PARERE COMITATO TECNICO PROVINCIALE VIA
(L.R. 18/2/2016 n. 4 - D.Lgs. 3/4/2006 n. 152)

Oggetto: Nuovo impianto di recupero di rifiuti e autodemolizione

Proponente: ZAMET s.r.l.

Verifica preliminare ai sensi dell'art. 6, comma 9 del D.Lgs. 152/2006

Figura 6 - Punti di misura post operam

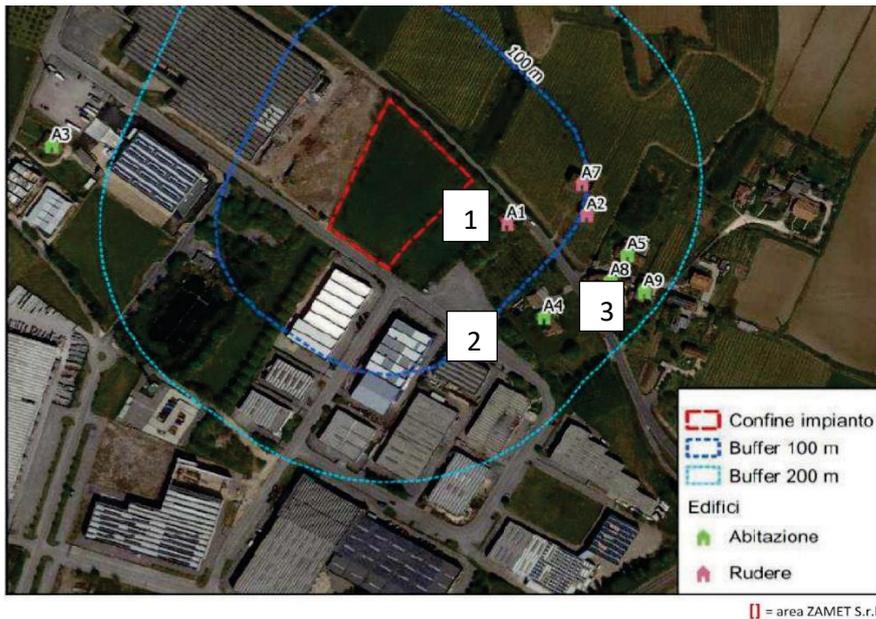
In relazione alla variabilità degli assetti e alle combinazioni di funzionamento delle sorgenti di rumore previste, tenuto conto della prossimità di ricettori a destinazione residenziale, si prescrive l'esecuzione di rilievi fonometrici di post-operam, nelle tre posizioni indicate nella seguente figura.

Le posizioni di rilievo dovranno essere sufficientemente rappresentative, tali da consentire la verifica del rispetto dei limiti vigenti nelle situazioni di massimo impatto, nel corso dell'esercizio dell'attività in esame. Le verifiche dovranno essere eseguite ad altezze tali per cui risulti massimo il contributo delle sorgenti indagate, distinguendo la rumorosità ambientale da quella residua.

Ai fini della verifica del rispetto dei limiti differenziali di immissione andrà accertata l'eventuale presenza di ambienti abitativi all'interno degli edifici produttivi più prossimi. L'estensione dei tempi di misura (TM), pari ad almeno 60 minuti, sarà scelta in relazione alle caratteristiche di variabilità dei rumori indagati.

I rilievi dovranno essere eseguiti secondo le disposizioni del DM 16/3/1998 - "Tecniche di rilevamento e misurazione dell'inquinamento acustico" e delle linee guida ARPAV, riportanti i criteri per l'elaborazione della documentazione in materia di impatto acustico. L'esito delle misurazioni andrà presentato all'interno di una specifica relazione tecnica, allegando i tracciati delle registrazioni del livello equivalente.
